## Comune di Campi Bisenzio

Risposta alle richieste della Regione Toscana,  
Direzione Ambiente ed Energia,  
del 29/07/21 in relazione alla:

Approvazione del progetto definitivo con contestuale Variante, ai sensi dell'Art. 34 della l.r. 65/14 e dell'art. 19 del d.p.r. 327/01. Progetto definitivo per la realizzazione del collegamento stradale denominato 'Circonvallazione Ovest di Campi Bisenzio'.

Richiesta di chiarimenti sulle Integrazioni documentali presentate ai fini della *Valutazione d'incidenza, ex art. 87 della L.R. 30/2015 – ZSC/ZPS IT5140011 'Stagni della Piana Fiorentina e Pratese'*

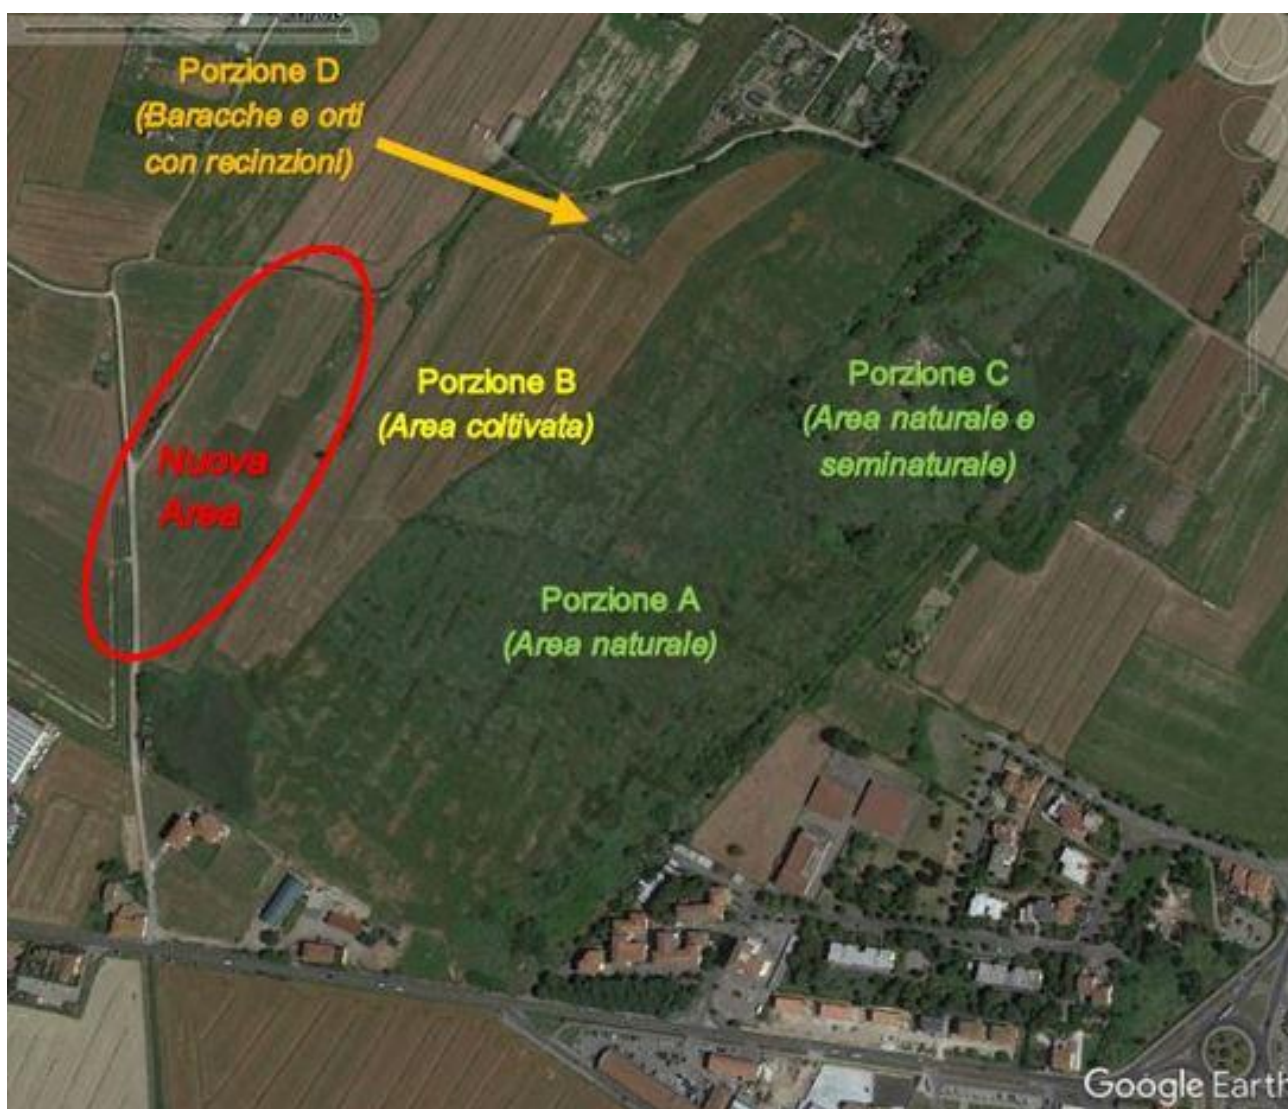
Il progetto iniziale prevedeva di realizzare il nuovo ambiente umido su tutta la superficie attualmente occupata dalle attività agricole (Porzione B e Porzione D, si veda la Figura 12), senza intaccare la parte dove è già presente l'ambiente naturale di grande interesse ecologico corrispondente all'habitat prioritario '*Praterie umide mediterranee con piante erbacee alte del Molinio-Holoschoenion*' (Porzione A) e gli altri ambienti misti a zone alberate e arbustive (Porzione C).

La nuova versione del progetto prevede l'acquisizione da parte dell'Amministrazione comunale a patrimonio pubblico di un'ulteriore porzione di circa 3 ettari posta a ovest dell'area (Fig. 13). Questa area è attualmente caratterizzata da campi agricoli gestiti in modo intensivo (Fig. 14).

Stante questa nuova previsione, la superficie complessiva di interesse per il progetto di ripristino ambientale (oltre che per quello idraulico per la realizzazione della cassa di espansione) va ad interessare una estensione pari a circa 15 ettari.

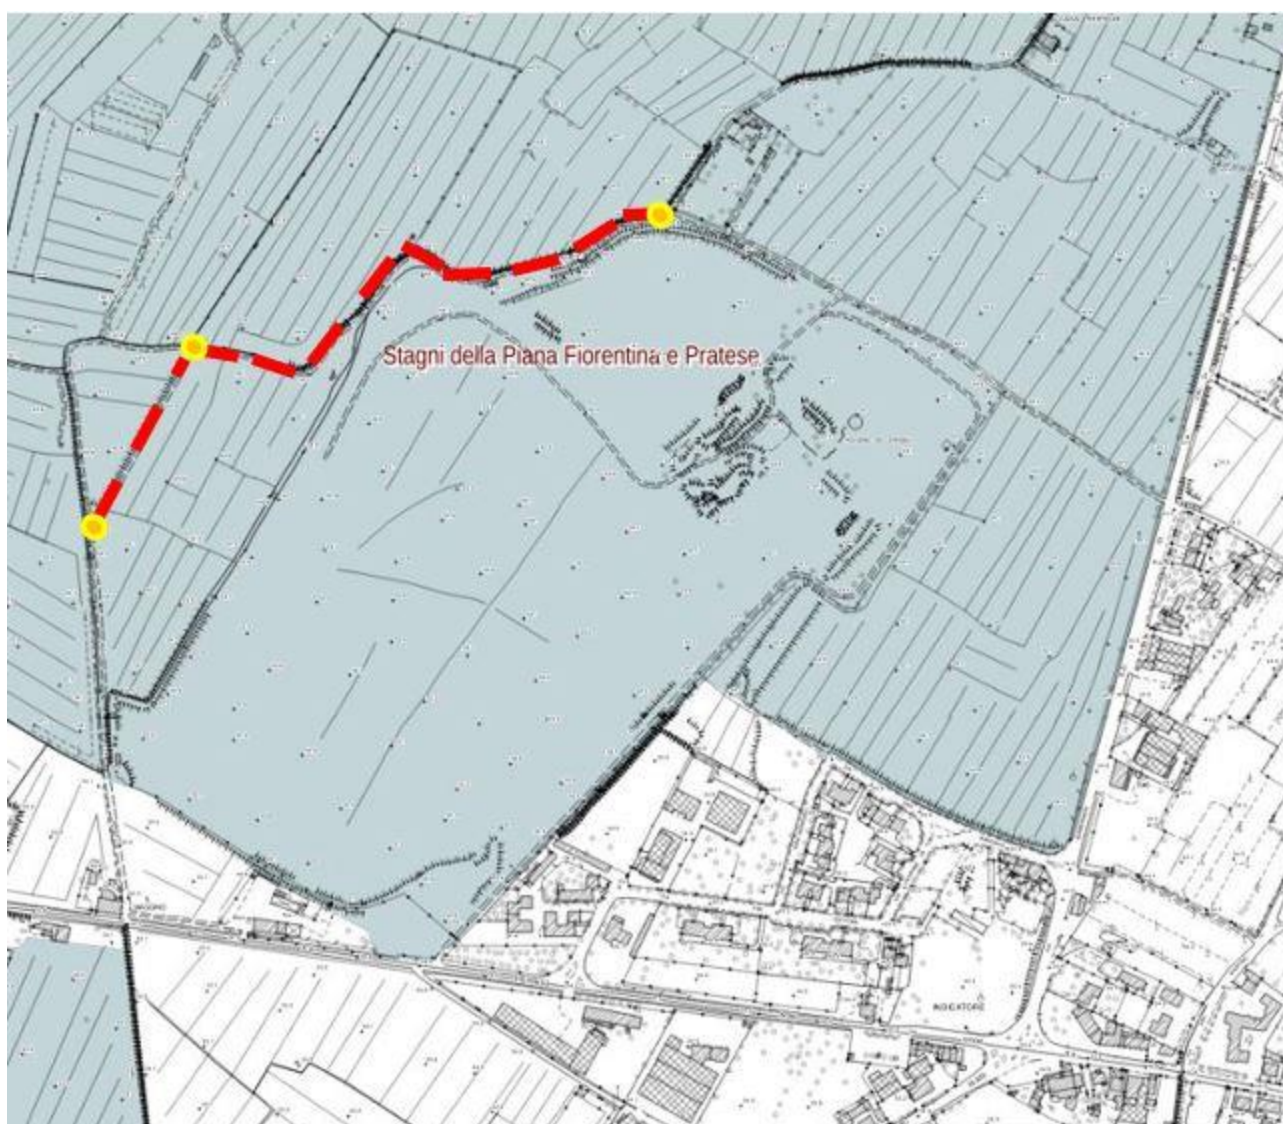
La piccola strada sterrata denominata 'via dell'Oncino' appare oggi ormai quasi cancellata a seguito del non utilizzo pubblico da molti anni. Per buona parte essa non appare neanche sterrata ma semplicemente una pista in terra, con grandi buche e disconnessioni nel suolo (Figg. 16 e 17).

Essa però passa lungo parte del perimetro dell'area oggetto del progetto (lato ovest) e, in particolare in estate, quando il suolo si dissecca e consente il passaggio di alcuni mezzi, essa è usata come area di passaggio e zona appartata ove compiere atti di discariche (oltre alla successiva Figura 19 si vedano anche le precedenti Figure 10 e 11 che mostrano due discariche proprio a lato di questa piccola stradina campestre).

Per evidenti ragioni di sicurezza, per contrastare i frequenti episodi di abbandono di materiali di ogni genere e, non ultimo, per evitare il disturbo alle specie presenti su questo lato dell'area, è stato deciso come elemento fondamentale del progetto di chiudere l'accesso sulla stessa ai mezzi a motore tramite la predisposizione di apposite sbarre e cartellonistica monitoria.

Questi manufatti saranno posti a nord presso l'inizio della strada (che si diparte da Via Carraia) e a sud, sud-ovest in corrispondenza dei due punti indicati nella Figura 20.
